Projekt pod nazwą:  
**„Świetlica Zielony Zakątek” – Sołectwo Cieślin**  
jest finansowany z budżetu  
Samorządu Województwa Łódzkiego

**IZP.271.1.16.2024**

Dotyczy: Wyjaśnienie treści SWZ w postępowaniu prowadzonym w trybie podstawowym na **dostawę i montaż kontenerowej świetlicy wiejskiej w miejscowości Cieślin w ramach zadania pn. „Świetlica Zielony Zakątek” – Sołectwo Cieślin.**

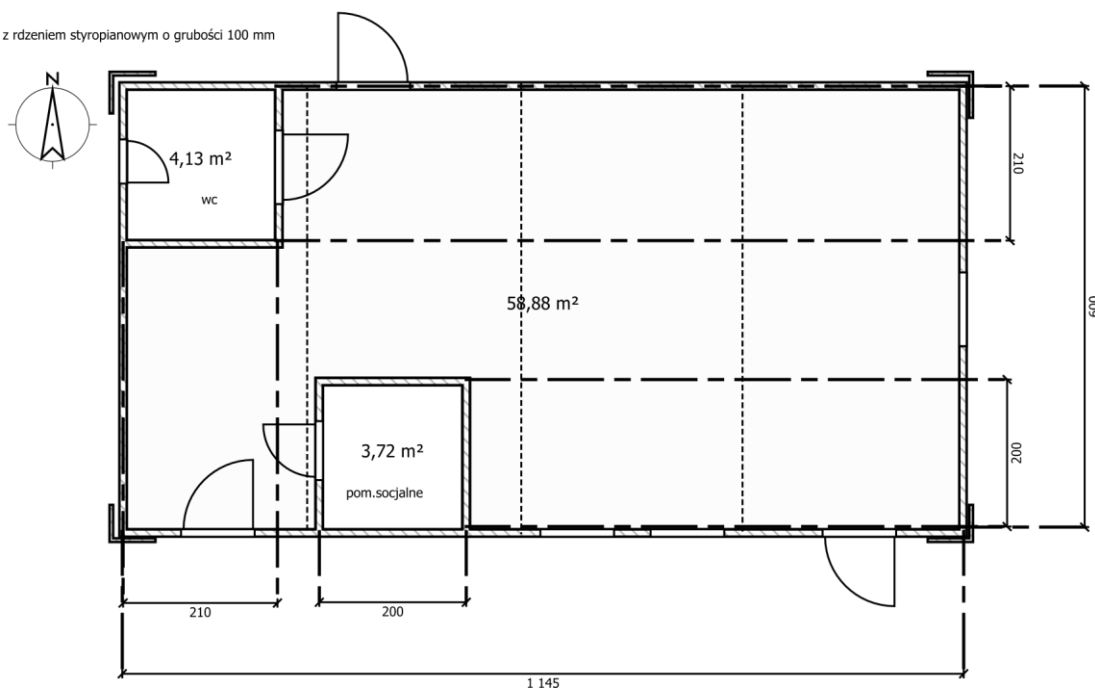
Czy zamawiający wyrazi zgodę na dostawę i montaż kontenerowej świetlicy składający się z 4 modułów: 3 -ech modułów o wymiarach: 300x600 cm, h- w najwyższym punkcie 285 cm (wewnętrzna 250cm), 1- moduł 245x600 cm.

Układ wewnętrzny zgodny z załączoną wizualizacją. Konstrukcja kontenera z profili zimno giętych ścianka obłożonych płytą warstwową gr 10 cm z rdzeniem styropianowym.

Dach: płyta warstwową gr 10 cm z rdzeniem styropianowym

Podłoga:

- płyta warstwową gr 10 cm z rdzeniem styropianowym
- płyta OSB gr 15 mm
- wykładzina PCV

Zamawiający wyraża zgodę.
